SWAG 10 92 6775

adecvat pentru motoarele:
Mercedes Benz CDI

Întinzător curea

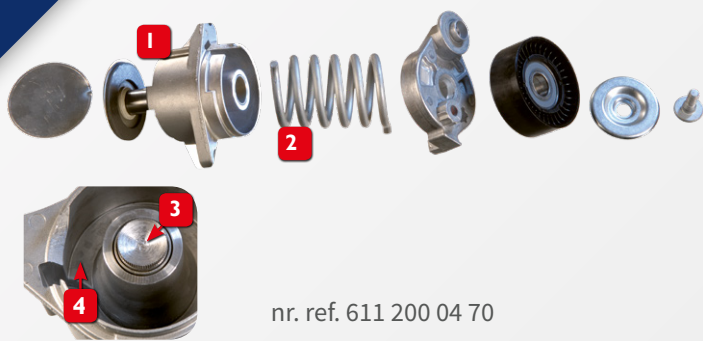
Zgomotele sunt cauzate de atingerea directă a arcului cu fundul carcasei (1). Înălțimea arcului este supradimensionată. Numai caracteristicile de torsiune ale arcurilor (2), (6) sunt importante pentru această aplicație.

Atingerea arcului cu dornul tubular turnat (3) precum și cu fundul carcasei (4) produce aceste zgomote.

O bușă din plastic (5) cu rezistență mare la uzură desparte arcul de fundul carcasei și împiedică atingerea metal pe metal în zona de amplasare a arcului. Pentru că numai caracteristicile de torsiune ale arcului sunt importante, a fost micșorată înălțimea arcului (6).

Atingerea arcului cu fundul carcasei este împiedicată în mod eficient și prin amplasarea arcului pe bușă din material plastic (7). Astfel nu se mai produc zgomote. În noua versiune (8) este turnat și un știft de oțel, pe care se centrează arcul.
